DETERMINAZIONE DEL DIRIGENTE SERVIZIO VIA/VINCA 20 novembre 2024, n. 754

[ID VIP 12804] - Parco eolico, costituito da 18 aerogeneratori di potenza nominale pari a 7,2 MW, per una potenza complessiva di 129,6 MW, da realizzarsi nei Comuni di Lucera (FG) e Foggia, località "VACCARELLA", incluse le opportune opere di connessione alla RTN che interessano anche i Comuni di Troia (FG), Castelluccio dei Sauri (FG) e Ascoli Satriano (FG).

Proponente: SANTA CHIARA ENERGIA S.R.L.

SCHEDA ISTRUTTORIA VALUTAZIONE DI IMPATTO AMBIENTALE

Figura 03: Area su ortofoto del parco eolico con aerogeneratori con indicazione del buffer di 3 Km e vincoli delle componenti

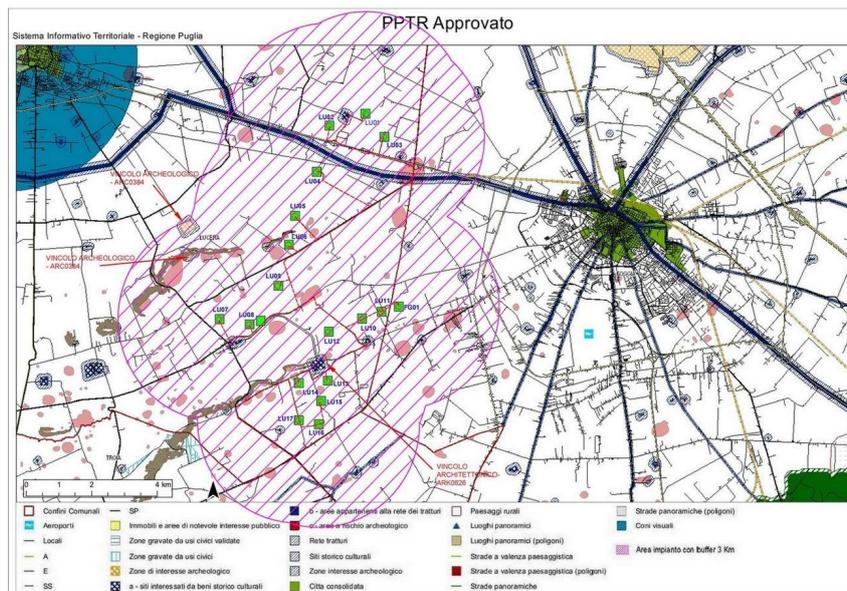
Per quanto riguarda il criterio **lett. c-quater)** l'area dell'impianto eolico **non ricade** nel perimetro dei beni sottoposti a tutela ai sensi del D.Lgs 42/2004 ma **ricade** nella fascia di rispetto di 3 km (perché trattasi di impianto eolico) dei beni sottoposti a tutela ai sensi della seconda parte o dell'art.136 del medesimo decreto. In particolare ricade nei vincoli (Fig.03):

- **BP – Zone di Interesse Archeologico:**
 - ✓ MASSERIA SELVAGGI Cod ARC0384 – Lucera - **Vincolo Archeologico Diretto** – Decreto del 09/09/2003 vicino a LU07 e LU06;
 - ✓ Ripatetta – Lucera – Cod ARC0386 - **Vincolo Archeologico Diretto** – Decreto del 14/01/1993 - Istituito ai sensi della L. 1089 – LU06/LU07//LU08/LU09;
- **UCP - a.Siti interessati da beni storico culturali:**
 - ✓ MASSERIA POSTA TORRE BIANCA Cod ARK0627- Lucera- **VINCOLO ARCHITETTONICO** indiretto o area di rispetto – Decreto del 08-05-1990 Istituito ai sensi della L. 1089 - vicino a molti aerogeneratori posti a sud;
 - ✓ MASSERIA POSTA TORRE Cod ARK0627- Lucera- **VINCOLO ARCHITETTONICO** Diretto - Decreto del 16-06-1995 Istituito ai sensi della L. 1089 - - vicino a molti aerogeneratori posti a sud.

L'area risulta NON IDONEA.

Si segnala che nell'area di buffer vi è la presenza di numerosi vincoli appartenenti alle componenti Culturali ed insediative anche se non rientrano tra i dei beni sottoposti a tutela ai sensi della seconda parte o dell'art.136. (Fig.03)

Figura 04: Area interessata dall'impianto con cavidotto e SSE su cartografia PPTR con tutti i vincoli

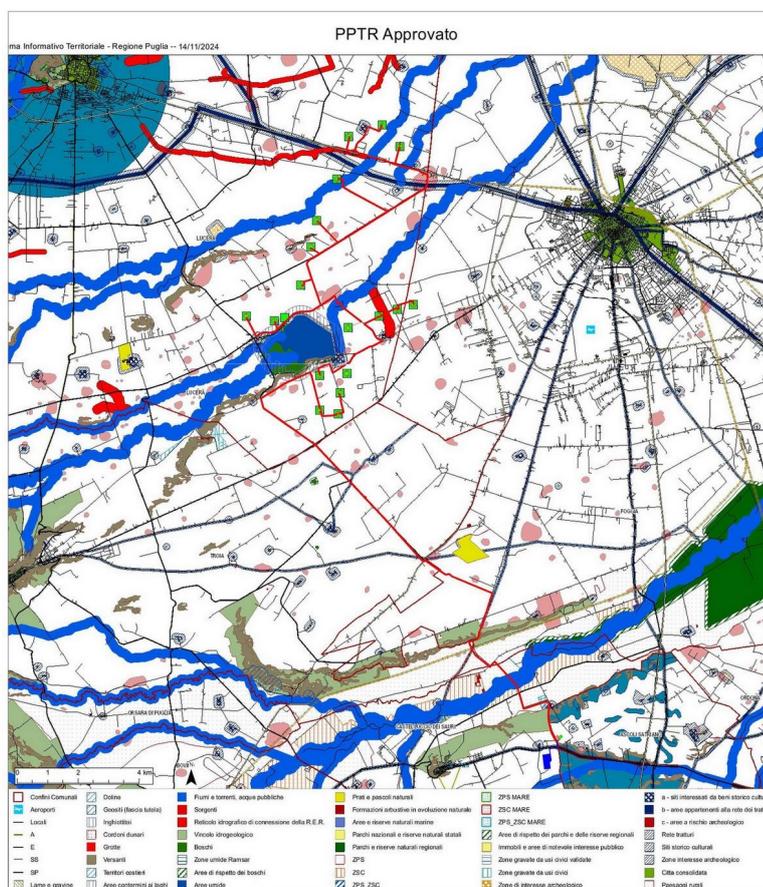
Dall'analisi della cartografia del PPTR l'area degli aerogeneratori ricade nel vincolo BP Territori con termini e ricade nelle immediate vicinanze dei vincoli BP Fiumi e torrenti e reticolo idrografico di connessione. (Fig.04)

Il cavidotto in MT invece intersecherà i seguenti vincoli:

- La Sottostazione di Energia SSE non ricade in alcun vincolo.

Figura 05: Cartografia delle aree non idonee con indicazione dell'area dell'impianto con aerogeneratori

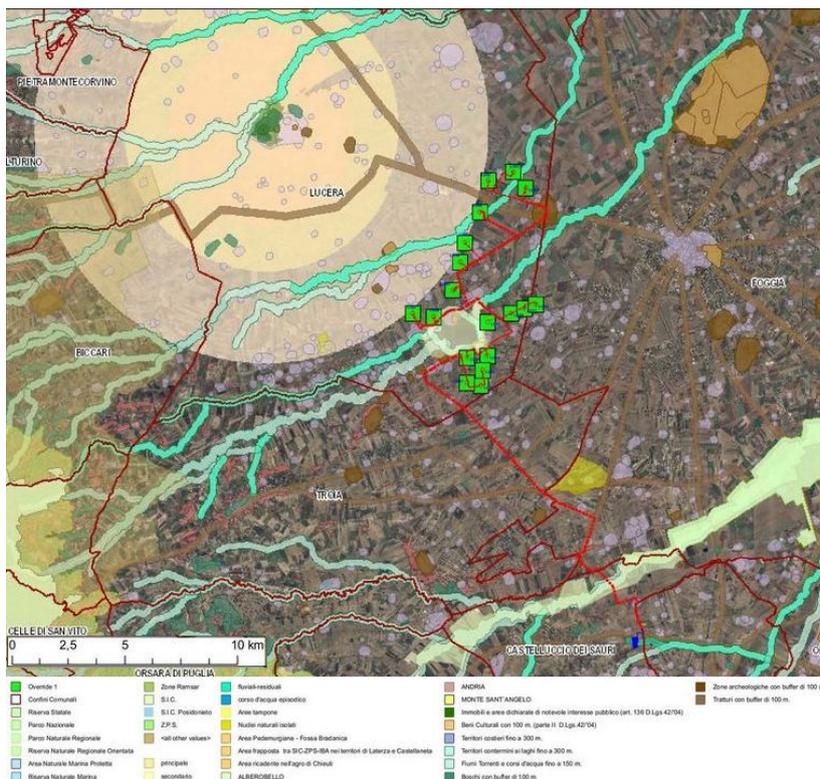
Dall'esame della cartografia si evince che gli aerogeneratori **non ricadono tra le aree non idonee**.

Figura 06: Vincolo dei con i visuali e l'area dell'impianto con aerogeneratori

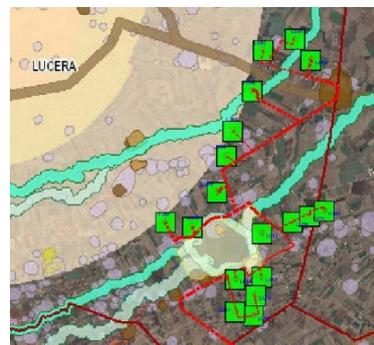
Si osserva che il vincolo del PUTT/p Coni visuali 10 km dal Castello di Lucera investe marginalmente gli aerogeneratori LU05, LU014 e LU02. Nel progetto sono allegate solo le coordinate puntuali degli aerogeneratori di progetto nel sistema di riferimento UTM WGS84 Fuso 33 e non è allegata una planimetria di dettaglio delle aree non idonee con la sovrapposizione degli aerogeneratori.

Pertanto non si può escludere che gli aerogeneratori succitati non ricadano, anche se marginale, nel vincolo con i visuali.

Figura 07: Area dell'impianto fotovoltaico con indicazione degli altri impianti FER: eolici a destra e fotovoltaici a sinistra

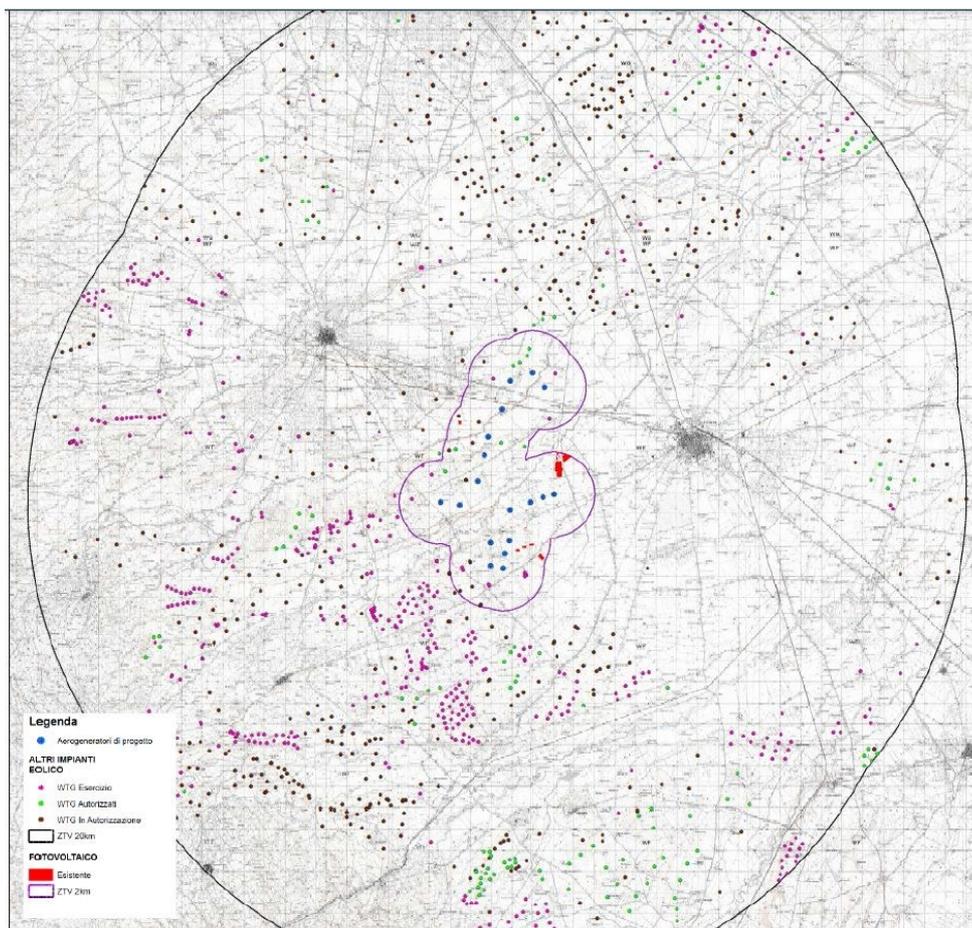
Analizzando l'area dell'impianto in relazione ad **ALTRI IMPIANTI ALIMENTATI DA FONTI RINNOVABILI** risulta che nelle immediate vicinanze dell'area di impianto sono presenti diversi impianti eolici con iter di autorizzazione ambientale chiuso positivamente e non realizzati, altri autorizzati e realizzati e diversi impianti fotovoltaici autorizzati e realizzati. L'area nel buffer dei 20 km risulta saturata di impianti.

Figura 08: Evoluzione della zona d'ombra e alcuni corpi ricettori

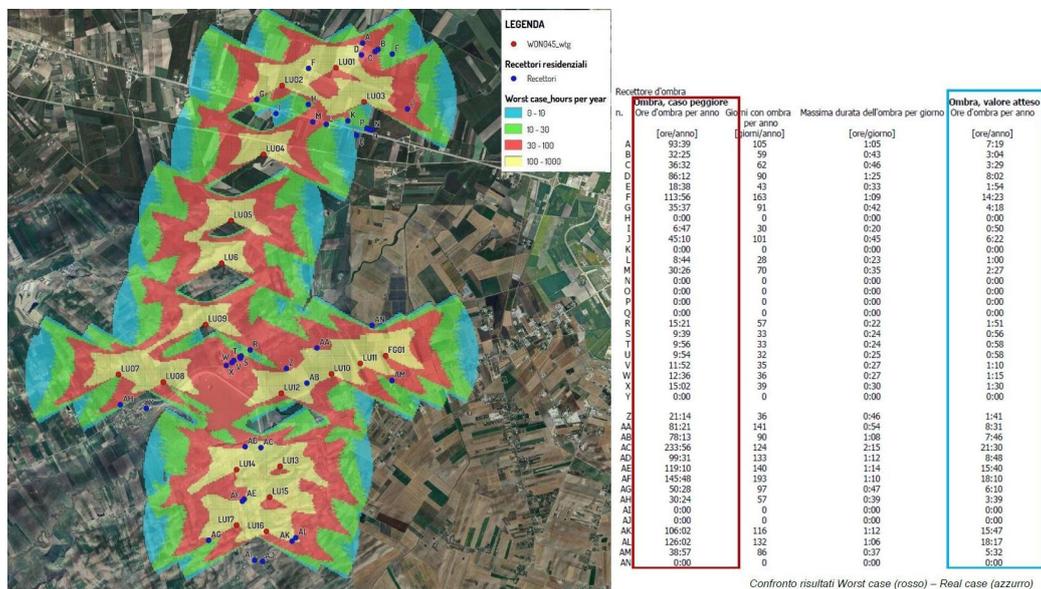
Nella relazione "WON045_ES_6_Shadowflickering" sono molti i ricettori individuati che subiscono tale effetto ed in particolare il ricettore AC e F. Dall'analisi "WORST CASE" il ricettore "AC" subisce il fenomeno per un periodo che si avvicina alle **224 ore/anno** e per "F" sono 113 ore/anno. Dall'analisi "real case", il ricettore "AC" subisce il fenomeno per un periodo che si avvicina alle **21 ore/anno**. Sulla base dei risultati ottenuti dalla modellazione il proponente giunge alla conclusione "per la metà dei ricettori individuati gli effetti risultano essere nulli, mentre per la restante metà risultano essere modesti e inferiori ai valori soglia delle 30 h/anno e 30 min/giorno". Si evince dai dati che la discrepanza tra il caso peggiorativo e il caso reale sia troppo elevata e nel caso peggiorativo la metà quasi dei ricettori subisce pesantemente tale fenomeno con un numero di ore/anno nettamente superiore al limite dei 30 ore/anno.

Figura09: Mappa di Intervisibilità Teorica

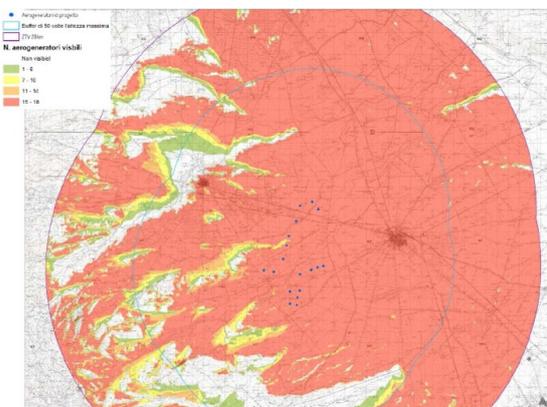
Dalla carta dell'Intervisibilità si deduce che tutti gli aerogeneratori saranno visibili dai centri dei Comuni di Foggia, Lucera e Troia.

Figura 11: Cartografia delle aree non idonee con indicazione dell’area dell’impianto con aerogeneratori

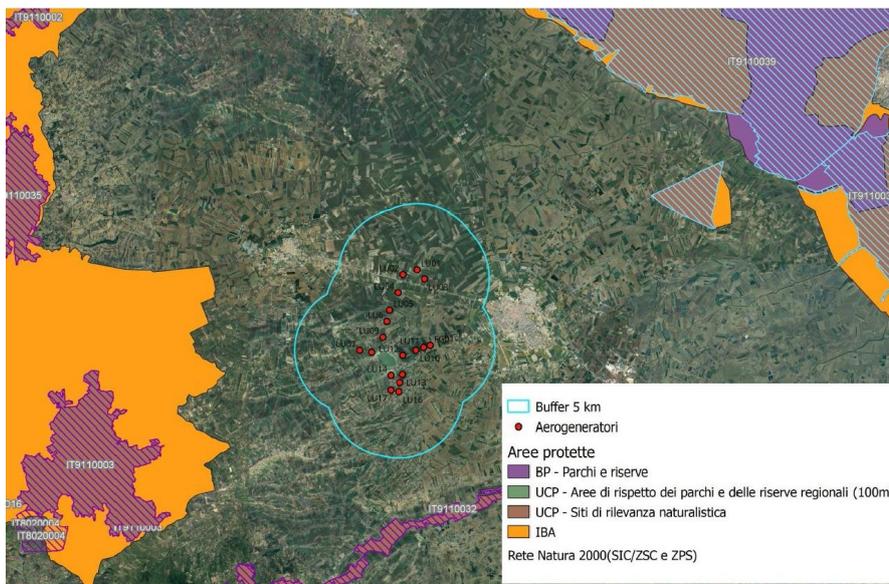
Gli aerogeneratori di progetto non ricadono direttamente in siti della Rete Natura 2000 o Aree protette a livello nazionale e/o regionale o Important Bird Areas (IBA). I siti più prossimi al parco di progetto, localizzati oltre 10 km, sono i seguenti (Fig.11):

Interferenza riscontrata è determinata dalla posa del cavidotto di vettoriamento lungo la viabilità esistente, che attraversa il SIC IT9110032 Valle del Cervaro, Bosco dell’Incoronata.
